Clave:
AC/22/085.06

Tipo de documento:
ANEJO DE INFORMACIÓN PÚBLICA COMPLEMENTARIA

Título do proxecto:
EIXO DE MOBILIDADE SOSTIBLE EN SANTIAGO DE COMPOSTELA.
TREITO: MILLADOIRO - ESTACIÓN INTERMODAL

Data:
Novembro 2024

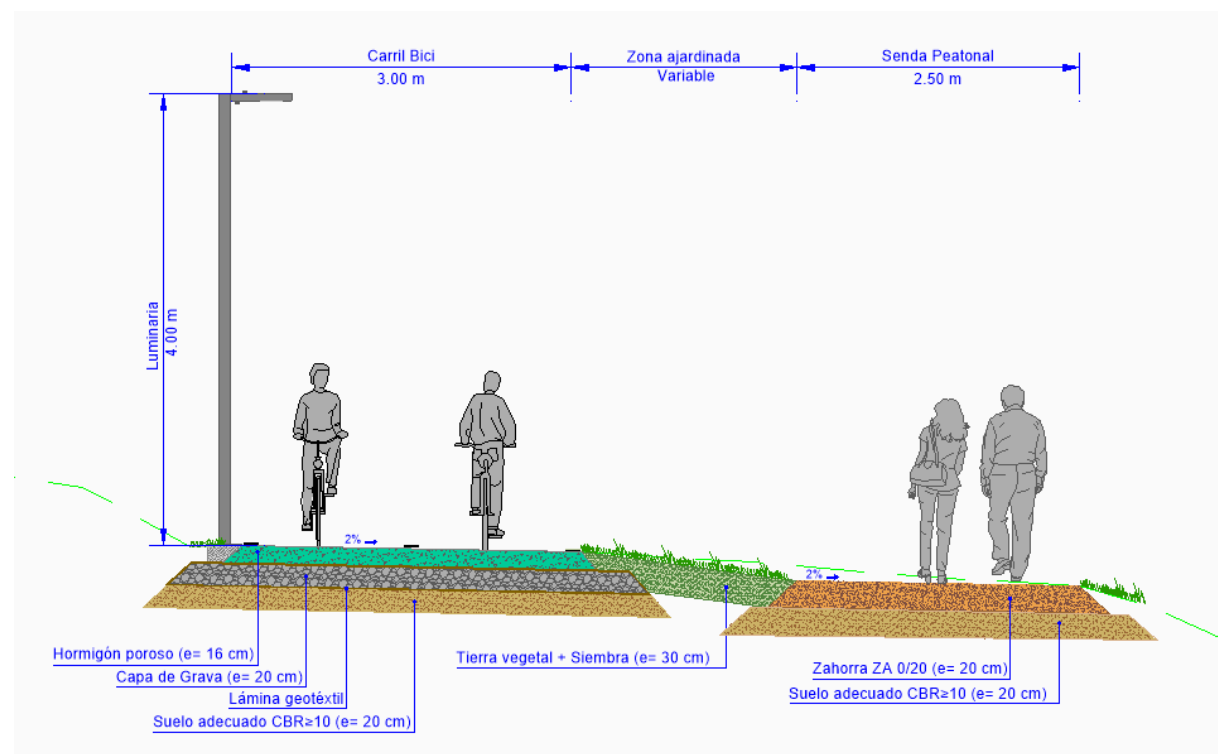
A solicitud del ayuntamiento se modifica el trazado de la senda en este entorno para reducir o eliminar la afección a estas parcelas.

En las dos imágenes anteriores podemos apreciar la afección a los huertos que supone la ejecución de la senda de proyecto. Esta afección se concentra en las parcelas más cercanas a la estación Intermodal, como vemos a continuación.

Además el situar una plataforma conjunta para el carril bici y la senda peatonal supone una gran ocupación de suelo, siendo más complicado que se adapte al terreno, por lo que genera un mayor movimiento de tierras. Lo podemos ver en la sección tipo que se incluye a continuación.

Para todo ello se independiza la senda peatonal de la ciclista, permitiendo una mejor adaptación a esta zona.

Con esta modificación no se afecta ninguno de los huertos existentes y se aleja a los ciclistas de las parcelas de los huertos, minimizando el ruido y la afección a sus usuarios.
